Auditoría en Seguridad Vial con enfoque a usuarios más vulnerables de la vía.  
Entronque carretera SON-020 Hermosillo - Sahuaripa km 0+200, al suroriente  
de Hermosillo, México.

## **Auditoría en Seguridad Vial con enfoque a usuarios más vulnerables de la vía. Entronque carretera SON-020 Hermosillo - Sahuaripa km 0+200, al suroriente de Hermosillo, México.**

Figura 8.2 Ciclistas transitando por tramo carretero

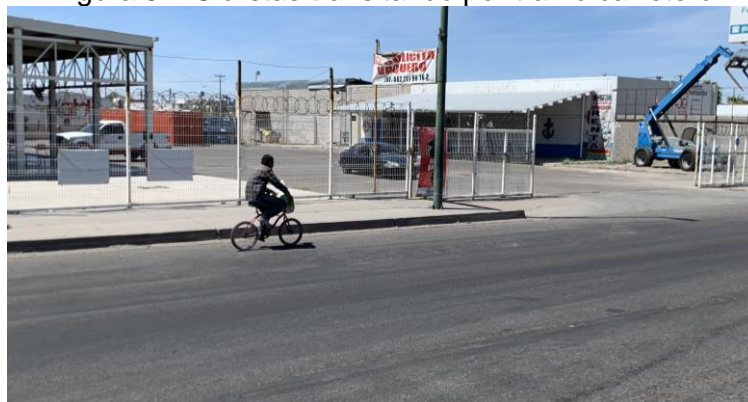
#### b. *Legibilidad*

Figura 8.8 Infraestructura para personas discapacitadas y/o movilidad limitada  
Camellón  
Acera sur

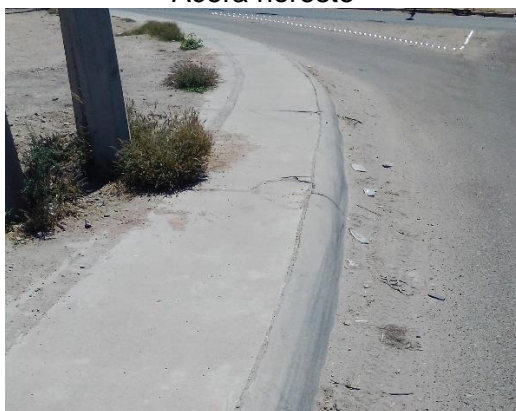
Por lo que se refiere al tránsito de personas con discapacidad y/o movilidad limitada, la infraestructura del entronque careció de guía podotáctil en las aceras, rampas en esquinas y medianas o camellones (ver Figura 8.8). La ausencia de infraestructura incrementa la posibilidad de un siniestro al facilitar que los usuarios desciendan al arroyo y con ello, reducir la visibilidad del conductor (Crotte et al., 2018; OMS, 2013).

10. Colocar señalamiento vertical de dispositivos diversos. Se sugieren tres OD-5 Indicadores de obstáculos en cada una de las isletas y retorno.
11. Infraestructura para personas con discapacidad y/o movilidad limitada. Reparar/nivelar aceras en sección sur y colocar rampas en esquinas e isletas con bolardos a cada lado para la seguridad de estos usuarios. Se recomienda que el diseño de las rampas sea alabeado con un porcentaje de pendiente máximo de 6%, estar pintadas, poseer perpendicularidad y contener guía podo-táctil.
